改善箇所説明図 ②

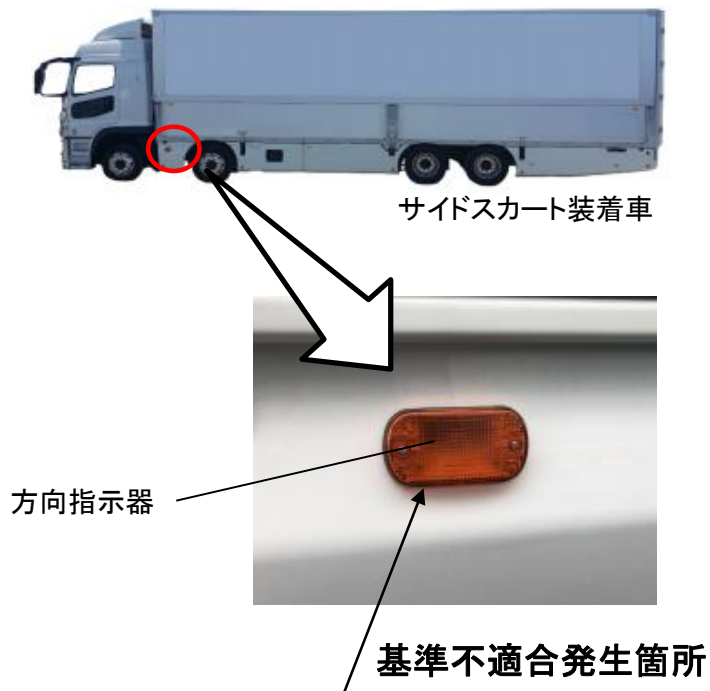
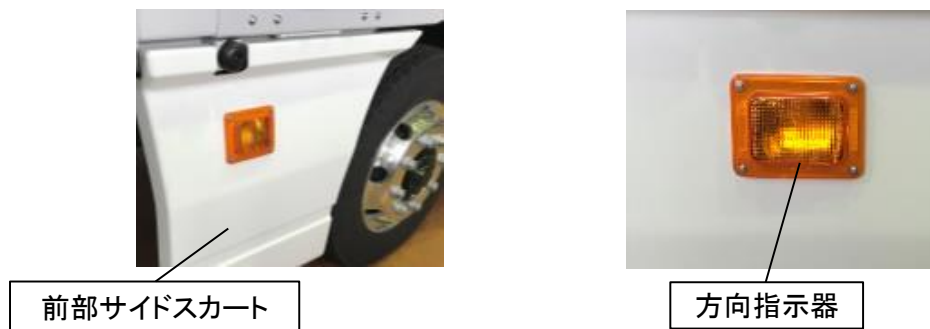
大型ウイング車のサイドスカート装着車において、前部サイドスカートに備えられた方向指示器の光源、投影面積及び光度が不適切なため、保安基準第41条(方向指示器の基準)を満たさない。

全車両、方向指示器が備えられた前部サイドスカート一式を対策品に交換する。
